SUSITARIMAS NR. *S-1042*
**DĖL 2020 M. BIRŽELIO 23 D., KAUNO RAJONO RAMUČIŲ KULTŪROS CENTRO
PASTATO CENTRINĖ G. 26 C, RAMUČIŲ K., KARMĖLAVOS SEN., KAUNO R.
REKONSTRUKCIJOS RANGOS DARBŲ SUTARTIES NR. S-681 PAKEITIMO**

El. p.: info@panprojektas.lt; giedre@panprojektas.lt**PRANEŠIMAS Nr. S-13*****DĖL NENUMATYTŲ DARBŲ VYKDANT RAMUČIŲ KULTŪROS CENTRO PASTATO
REKONSTRUKCIJĄ ADRESU CENTRINĖ G. 26C, RAMUČIŲ K., KARMĖLAVOS SEN.,
KAUNO R. REKONSTRUKCIJA*****2020 m. rugpjūčio 31 d.****Kaunas**

SUSIRINKIMO PROTOKOLAS NR. 1

Salės lubos ir jų karkasai patalpoje 112

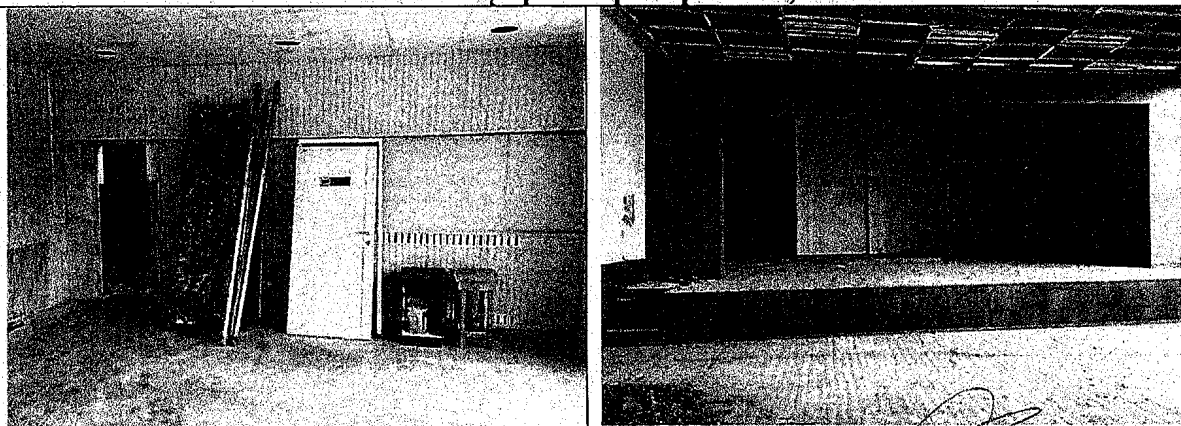
2. Projekte nėra numatyta salės (patalpos Nr. 112) pakabinamų lubų su karkasu (priede Nr. 1 pridedamos fotofiksacijos) ardymo darbai. **Papildomi darbai:**

- a) 181 m² – salės pakabinamų lubų su karkasu ardymo darbai.
3. Projekte nėra numatyta pirmo aukšto patalpos, kurios numeris pagal inventorinę bylą yra 1-3, „Amstrong“ tipo pakabinamų lubų (priede Nr. 1 pridedamos fotofiksacija) ardymo darbai. **Papildomi darbai:**

- a) 141 m² – pakabinamų lubų („Amstrong“ tipo) ardymo darbai.
4. Projekte nėra numatyta patalpų, kurių numeriai pagal inventorinę bylą yra 1-3, 1-12, medinės sienų apdailos ardymo darbai (priede Nr. 1 pridedamos fotofiksacijos). **Papildomi darbai:**

Gipskartonio kaktos patalpose 1-27 ir 1-28

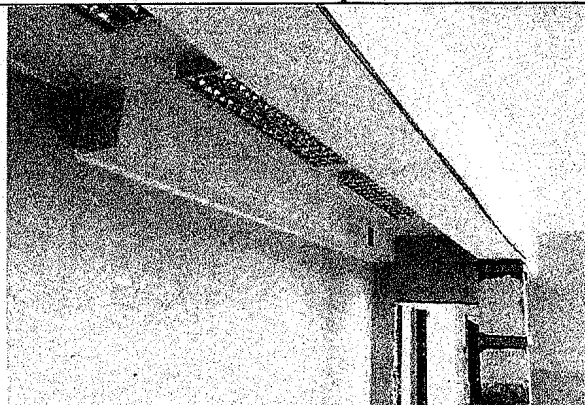
- a) 68 m² – medinės apdailos nuo sienų ardymo darbai.
5. Projekte nėra numatyta patalpų, kurių numeriai pagal inventorinę bylą yra 1-27, 1-28, gipskartonio kaktų (priede Nr. 1 pridedamos fotofiksacijos) ardymo darbai. **Papildomi darbai:**

Grindų dangos patalpose 1-3, 1-8, 1-27, 1-28, 1-29 ir 1-30

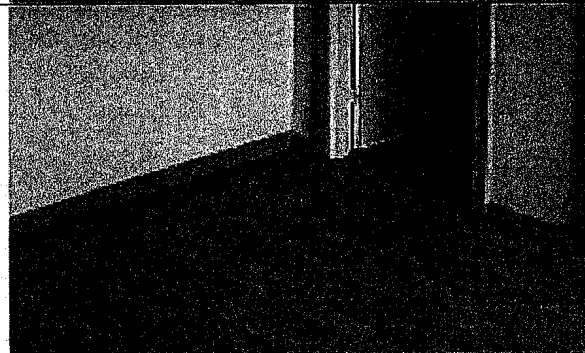
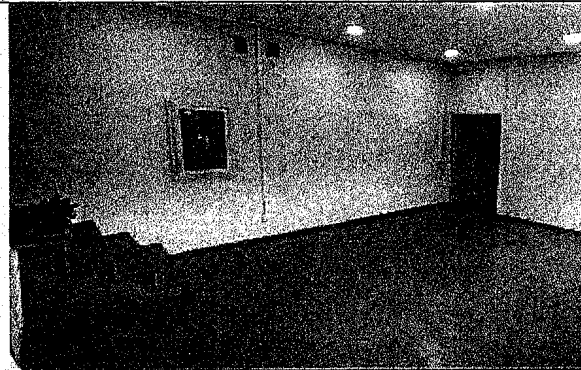
- a) 6,5 m² – gipskartonio kaktų ardymo darbai.
6. Projekte nėra numatyta patalpų, kurių numeriai pagal inventorinę bylą yra 1-3, 1-8, 1-27, 1-28, 1-29 ir 1-30, medinių grindų ardymo darbai (priede Nr. 1 pridedamos fotofiksacijos). **Papildomi darbai:**

- a) 141 m² – medinių klijuotų parketinių grindų ardymo darbai;
b) 96,86 m² – grindų laminato ardymo darbai;
c) 37,83 m² – grindų iš plokščių ardymo darbai.

7. Projekte nebuvo numatyta patalpos, kurios numeris pagal inventorinę bylą yra 2-4, gelžbetoninių grindų ant perdangos plokščių ardymo darbai (priede Nr. 1 pridedamos fotofiksacijos). **Papildomi darbai:**

Kolono ašyje „C“ nišų monolitinis

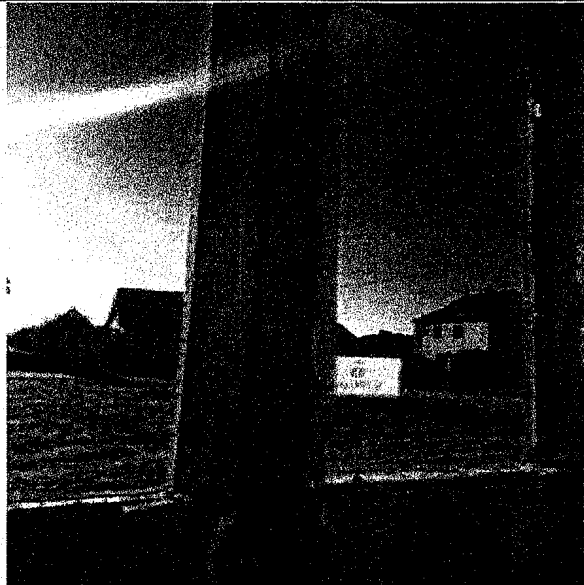
9. Projekte nebuvo numatyta esamos kolonos ašyje „C“ tuštumų tarp kolonos ir mūro sienų monolitinimo darbai (priede Nr. 1 pridedamos fotofiksacijos). **Papildomi darbai:**
- a) **1,04 m³** – tuštumų tarp kolonos ir mūro sienų monolitinimo darbai.
10. Nenumatytų darbų metu susidaręs atliekų kiekis (**papildomi darbai**):
- a) **11,83 t** – statybinių šiukšlių išvežimas pakraunant rankiniu būdu;
- b) **105,71 t** – statybinių šiukšlių išvežimas pakraunant ekskavatoriais.

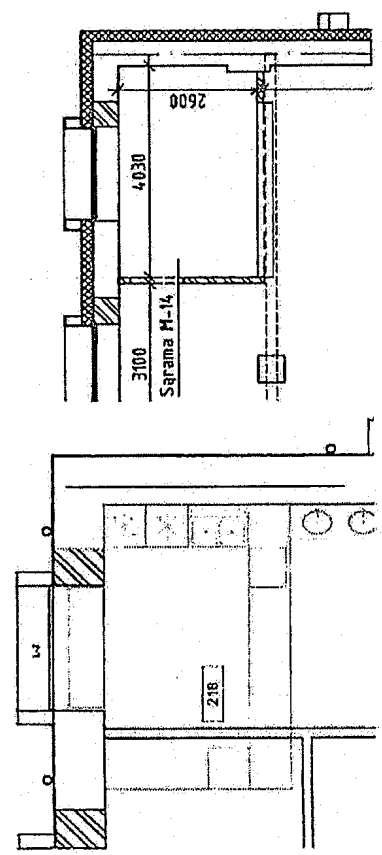
5. Drenažinis vamzdis, kuris klojamas nuo 1 m atstumu nuo pamato bunkerio (norint išvengti pagirindų susilpninimo). Nuo šiaurinės pastato pusės rekomenduojama linija pratesti iki salės pirmų užmūrjimų langų, kadangi reljefo nuolydis yra nuo gatvės link pastato ir yra pastovus grunto vandens "užmatinimas". Vakarinėje pusėje drenažą siūloma įrengti iki planuojamos naujos laiptinės. Drenažo diametras - D100. Prieduobė, ne mažiau 0,5 m gylio nuo aukščiausio įtekėjimo. Su dangčiu. Gabaritai (vidaus) 0,6x0,6 m arba apvali iš D600 kinetės ar D600 g/b surenkamų žiedų (šiuo atveju uždengimui būtų galima panaudoti plastikinius ar A125 šulinio lūkus). Prieduobėje įrengiamas drenažinis siurblys su plūde. Išpumpuojama į artimiausią lietaus šulinį Š3 L1, kuriame įrengiamas srauto slopinimas. Privalo būti prie siurblio įrengtas atbulinis vožtuvas.	Nėra numatytas grunto vandens surinkimas, drenažas, kuris itin aktualus 1-C ašyje ties esamu rūsiu. Šiuo metu jame yra perteklinė drėgmė, šlapios grindys ir t.t.	Projekte nėra numatytas esamų radiatorių nišų užmūrijimas. Rangovas siūlo užmūryti visas nišas, kuriose nebus montuojami radiatoriai ar naikinami langai.	Rangovas rengia papildomų darbų sąmatą ir teikia ją Užsakovui su prašymu sudaryti papildomą susitarimą dėl nenumatytų papildomų darbų.

6.	Pasitarimo metu Rangovas pasiūlė įrengti drenažą bent ties esamu rūsiu ir drenažo atšakas pratešti bent po 3-5 metrus už jo ribų. Ties pastato kampu įrengti D315 šulinį drenų suvedimui/surinkimui, o surinktą vandenį nuvesti į rūšį, kuriame įrengti prieduobę su drenažiniu siurbliu (valdomu nuo plūdės). Drenažinį vandenį išpumpuoti į artimiausią lietaus vandens nuvedimo šulinį (Š3 L1). Nurodė, kad tikslinga drenažą įrengti ir po rūsio grindimis. Kaip papildomą priemonę numatyti visų rūsio sienų hidroizoliaciją. Pasitarimo metu sutarta, kad rangovas bent schematiškai pateiks siūlomą sprendinį, kurį projektuotojas tikslius. Terminas – iki 2020-09-02.	Rangovas rengia papildomų darbų sąmatą ir teikia ją Užsakovui su prašymu sudaryti papildomą susitarimą dėl nenumatytų papildomų darbų.

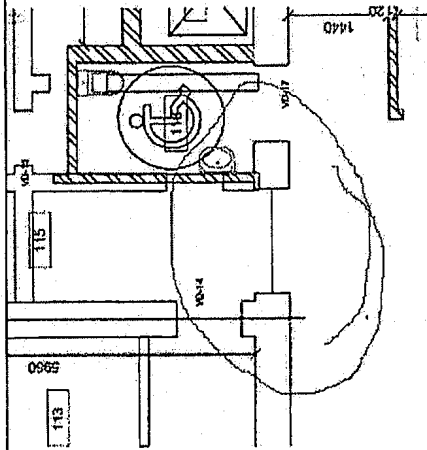
7	Fasado apdaila	8	Termoizoliacijos tvirtinimo smeigė	9	Termoizoliacija - polistireninis purplastis, $\lambda_{PEC}=0,035$ W/m·K. Įgilinamas ne mažiau kaip 1,20m nuo žemės paviršiaus.	Cokolio mazgo brėžinyje termoizoliacijos įgilinimas nurodomas 1,2 m nuo žemės paviršiaus, o pastabose 0,6 m, Rangovas prašo patikslinti termoizoliacijos įgilinimą. Projektuotojas iki 2020-09-02 turi pateikti patikslintą cokolio termoizoliacijos įgilinimą nuo žemės paviršiaus.
7	Fasado apdaila						
8	Termoizoliacijos tvirtinimo smeigė						
9	Termoizoliacija - polistireninis purplastis, $\lambda_{PEC}=0,035$ W/m·K. Įgilinamas ne mažiau kaip 1,20m nuo žemės paviršiaus.

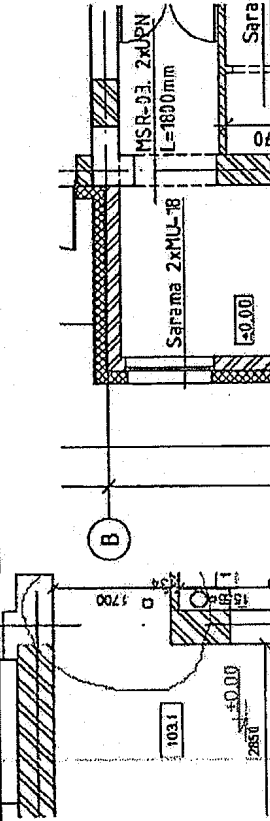
Pirmo aukšto patalpoje Nr. 115, neaiškūs angos aukštis. Išsila klausimas dėl šios angos paskirties – ji skirta durims ar vitrinai? SK dalyje parodyta sąrama MSR-02.

Projektuotojas patikslino, kad patalpoje Nr. 115 nebus nei durų nei vitrinos. Užsakovas nurodė, kad lubos visose patalpose privalo būti įrengiamos maksimaliai aukščiausiam lygyje. Nurodė, kad tuo atveju, jei atskiroje dalyje ar segmente, kur dėl sąramų ar vedamų inžinerinių sistemų reikalinga žeminti lubas, tuomet šiose vietose įrengti g/k „kaktas“. Projektuotojas turi patikslinti sąramos įrengimo aukštį iki 2020-09-02.
